### 改善箇所説明図③

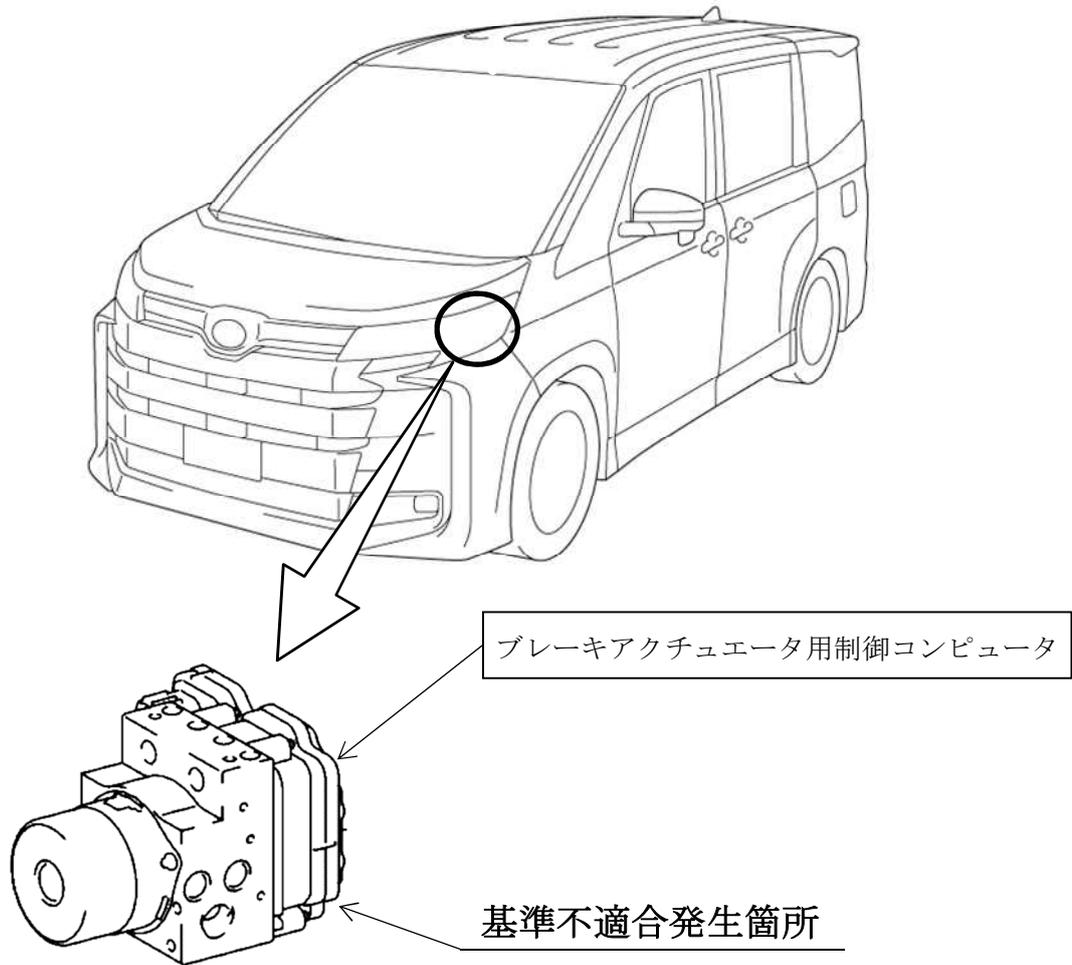
電動パーキングブレーキにおいて、制御コンピュータ電源回路の異常検出プログラムが不適切なため、回路内で発生する一時的な応答遅れを異常と誤判定することがある。そのため、警告灯が点灯して、電動パーキングブレーキが作動しないおそれがある。

全車両、ブレーキアクチュエータ用制御コンピュータのプログラムを対策仕様に修正する。

識別：改善済車両には車台番号打刻のハイフン位置上部に黄色ペイントを塗布する。
